Gemeente Beemster  
**Aansluiting N244 - Purmerenderweg**  
*Verkenning nieuwe suggesties*

Datum 15 december 2008  
Kenmerk BMS004/Adr/0068  
Eerste versie

Figuur 2.1: Voorstel VVD

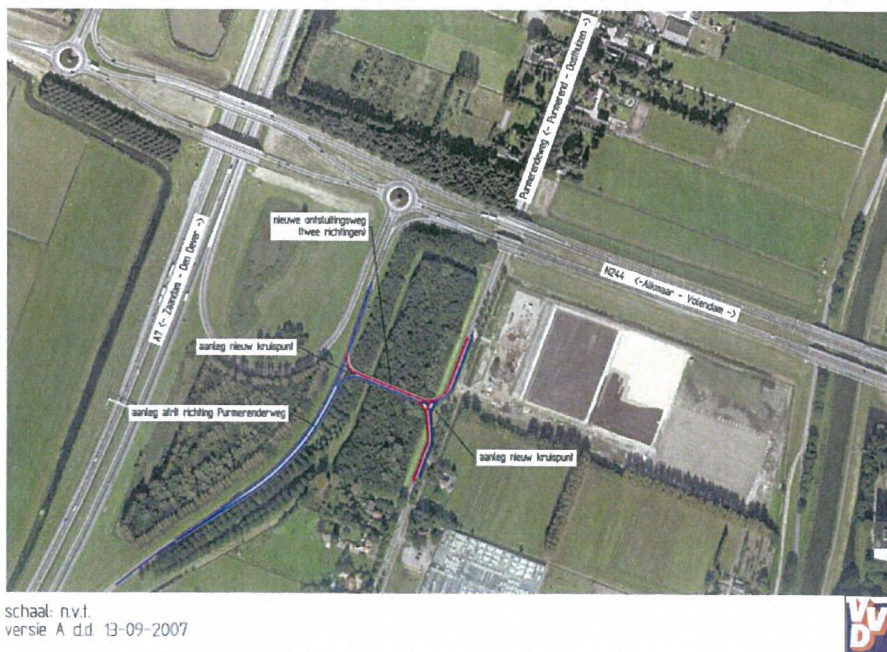
In de nieuwe variant zijn twee nadelen van de vorige variant aan de zuidzijde geëlimineerd. De bufferlengte voor autoverkeer vanuit Amsterdam vóór de rotonde is in stand gebleven. Doorgaand autoverkeer kan langs de extra kruising in de afrit rijden. Ook is het nog steeds mogelijk om met bijvoorbeeld een bypass langs het kruispunt te gaan op de verbinding Amsterdam – Edam.

In voorgestelde vormgeving wordt nog uitgegaan van handhaving van de bestaande rotonde op de N244. Uit eerder onderzoek is echter gebleken dat deze rotonde niet gehandhaafd kan blijven, omdat de capaciteit tekort schiet, inclusief of exclusief het extra verkeer van en naar de Purmerenderweg. De vormgeving zal dus sowieso moeten worden aangepast.

Los daarvan heeft de aansluiting echter ook een aantal (bestaande en nieuwe) nadelen, die toepassing van deze aansluitingsvorm verkeerstechnisch ongewenst maken. Ten eerste is in de nieuwe aansluitingsvorm de overgang in wegcategorieën niet helder vormgegeven. Bestuurders vanaf de A7 worden zonder duidelijke einde van de afrit naar de Purmerenderweg geleid. Toepassing van een rotonde op het kruispunt met de Purmerenderweg zou dit enigszins kunnen verbeteren. Er blijft echter sprake van een kruispunt met een verbindingsweg óp de afrit. Dit druist in tegen de ontwerpprincipes van Rijkswaterstaat voor een heldere opbouw van aansluitingen op het autosnelwegennet.

Het tweede bezwaar tegen deze aansluitingsvorm is dat niet alle uitwisselingsrichtingen beschikbaar. Daardoor krijgt de verbindingsweg geen functie voor autoverkeer vanuit Alkmaar, Edam en Hoom. Voor de ontsluiting van de nieuwbouwwoningen in Zuidoostbeemster is dat een groot nadeel. Juist voor autoverkeer dat niet uit Amsterdam komt, is de noordelijke aansluiting in de richting van Zuidoostbeemster immers interessant.

Het derde en meest belangrijke bezwaar ontstaat door de combinatie van de twee eerder genoemde. Doordat niet alle uitwisselingsrichtingen mogelijk zijn én de vormgeving van de aansluiting afwijkt van de vormgeving die bij aansluitingen gebruikelijk is, is de voorgestelde vorm erg kwetsbaar voor spookrijders. Automobilisten die hun gewenste bestemming niet kunnen vinden én de vorm van de aansluiting niet begrijpen, maken de vormgeving kwetsbaar voor spookrijders.

De voorgestelde vormgeving is niet geschikt.

*Figuur 3.1: Globaal verloop minimale boogstraat*

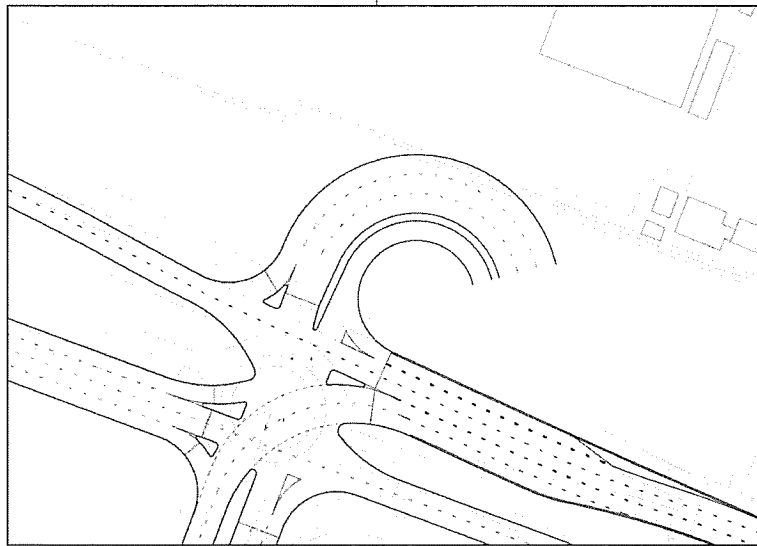
De boogstraal die nodig is om vanaf het kruispunt met de N244 terug te buigen naar de Purmerenderweg is in de beschikbare ruimte is niet inpasbaar.

Zelfs als wordt uitgegaan van de absoluut minimum boogstraal, het doortrekken van de afrondingsstraat van de rechtsaffer op het kruispunt ( $R= 20$  meter, ontwerpsnelheid  $\sim 20$  km/h) is er onvoldoende ruimte voor het inpassen de overige rijstroken. Door de krappe boogstraal zijn immers, vanwege de bochtverbreding, relatief brede rijstroken nodig en de rijstrookindeling voor het verkeerslicht vraagt drie rijstroken in de bocht.

Zelfs zonder rekening te houden met het talud, is onvoldoende ruimte beschikbaar om de noodzakelijke verkeersruimte in te passen tussen de N244 en de particuliere kavel ten noorden daarvan. In figuur 3.1 is een en ander globaal ingetekend.
